PARC EOLIEN OISE 2

REPONSE A L'AVIS DE L'AUTORITE ENVIRONNEMENTALE DU 20 FEVRIER 2020

PROJET EOLIEN DE LA CENSE

**DOSSIER DE DEMANDE D'AUTORISATION ENVIRONNEMENTALE DEPOSE LE 15 NOVEMBRE 2019 POUR UN PARC EOLIEN DE 4 EOLIENNES ET DE 1 POSTE DE LIVRAISON,
MODIFIEE APRES DEMANDES DE COMPLEMENTS LES 10 DECEMBRE 2019 ET 22 JUIN 2021 POUR UN PARC EOLIEN DE 4 EOLIENNES ET DE 2 POSTES DE LIVRAISONS**

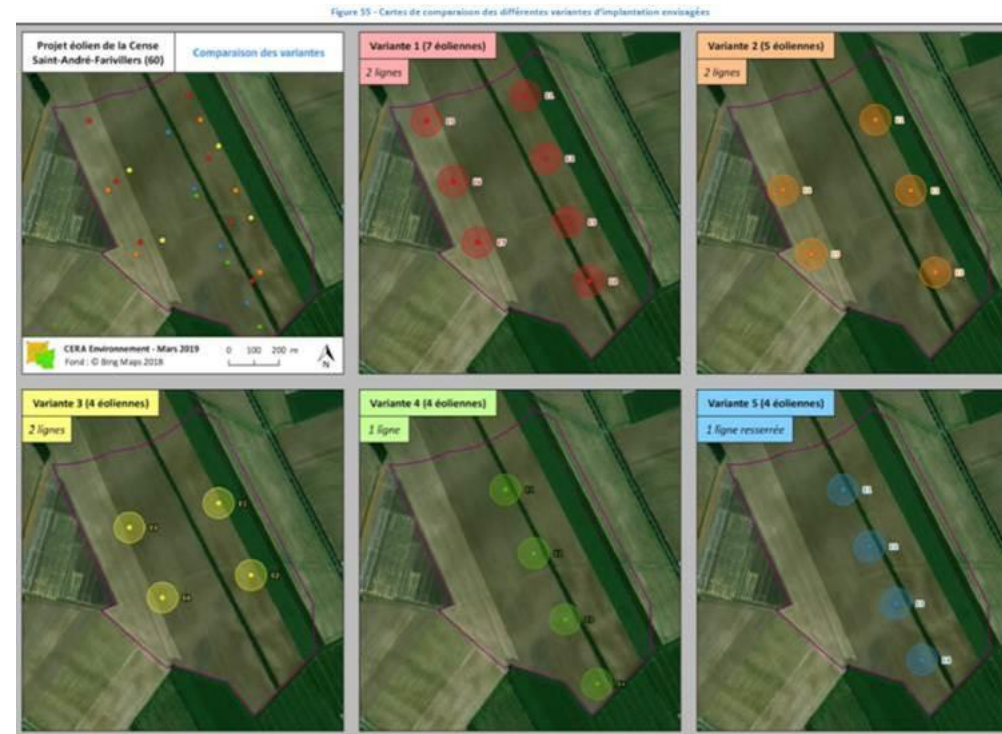
II.4	<p>« L'étude d'impact (page 213) retient l'implantation des éoliennes réparties en une ligne (variante 5). Ces implantations sont considérées de moindre impact au vu des différentes contraintes environnementales, techniques et paysagères (classement effectué par l'attribution d'une couleur en fonction des niveaux de sensibilité pour chaque impact défini page 31 de l'étude d'impact). Le scénario retenu reste cependant impactant sur la biodiversité. En effet, les éoliennes sont toutes localisées dans des zones à sensibilité forte pour l'avifaune hivernante et migratrice.</p> <p><i>L'autorité environnementale recommande de compléter l'étude des scénarios par la recherche de sites alternatifs à la zone d'implantation potentielle retenue évitant les zones à sensibilité forte pour l'avifaune hivernante et migratrice. » (p. 6/10)</i></p>
-------------	---

- La carte ci-dessous réalisée dans un rayon de 4 kilomètres montre clairement qu'en réalisant un rayon de 200 mètres bout de pale (soit 255 mètres dans notre cas) autour des structures ligneuses, il ne reste que peu d'espace disponible pour accueillir un nouveau parc éolien. Cette donnée est issue du guide régional Hauts-de-France qui spécifie qu'il faut respecter cette distance entre les éoliennes et les structures ligneuses (bois, haies, etc...). Parmi l'espace restant figure notre zone de projet, qui présente l'avantage de s'inscrire dans un pôle de densification recommandé par le Schéma Régional Eolien. De plus cette zone limite les effets d'encerclément, par rapport aux zones encore vierges d'éolienne (la zone au sud de Campremy par exemple serait disponible mais ajouterait un angle d'éoliennes important, alors que notre projet s'inscrit déjà en quasi-totalité dans l'angle du parc existant de Bonvillers-Campremy).

- Enfin, concernant l'implantation en elle-même, elle a fait l'objet d'une démarche de réduction forte, visant à réduire au maximum l'emprise de notre projet afin de réduire les surfaces d'effarouchement brutes. Nous sommes progressivement passés de 7 à 5, puis 4 éoliennes. Et sur les recommandations du bureau d'études Cera Environnement, nous avons également réduit l'espacement inter-éolien, malgré la perte de productible liée, afin, une nouvelle fois, de diminuer les surfaces d'effarouchement brutes.

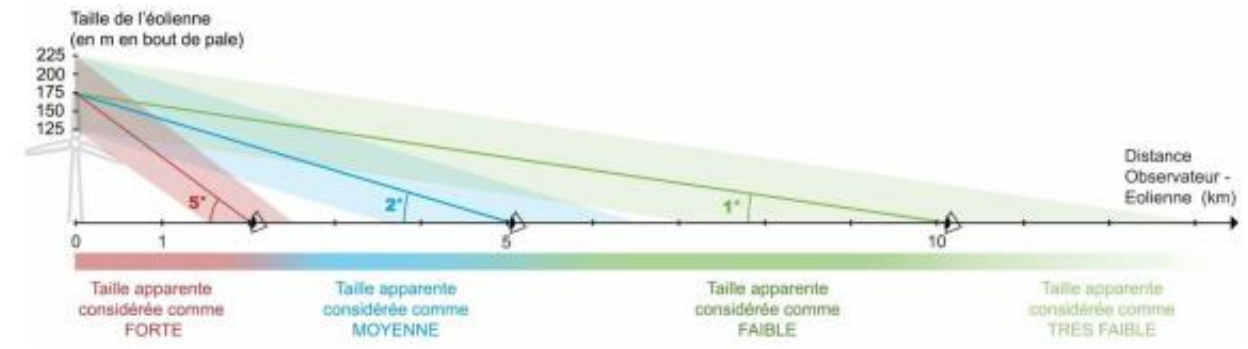
II.3.1	« L'autorité environnementale recommande d'étudier la possibilité d'adopter un modèle d'éolienne proche visuellement de celui du parc éolien de Campremy-Bonvillers. » (p. 8/10)
---------------	---

Afin de s'approcher au maximum des recommandations de ce guide, tout en étant plus proche des dimensions du parc de Bonvillers-Campremy, **la société PARC EOLIEN OISE 2 a pris la décision de diminuer la taille du rotor de 122 à 110 mètres (ce qui représente un effort de plus de 10% de la réduction de la taille des pales)**.

Avec de telles dimensions, le rapport pale/hauteur bout de pale est de 0,366. Ce rapport est plus proche du rapport de 1/3 ($0,366 - 0,333 = 0,033$) que le rapport des dimensions du parc de Bonvillers-Campremy ($0,333 - 0,295 = 0,038$). Nous pouvons également rappeler que les hauteurs bout de pale des deux projets (139 et 150 mètres) restent relativement proches.
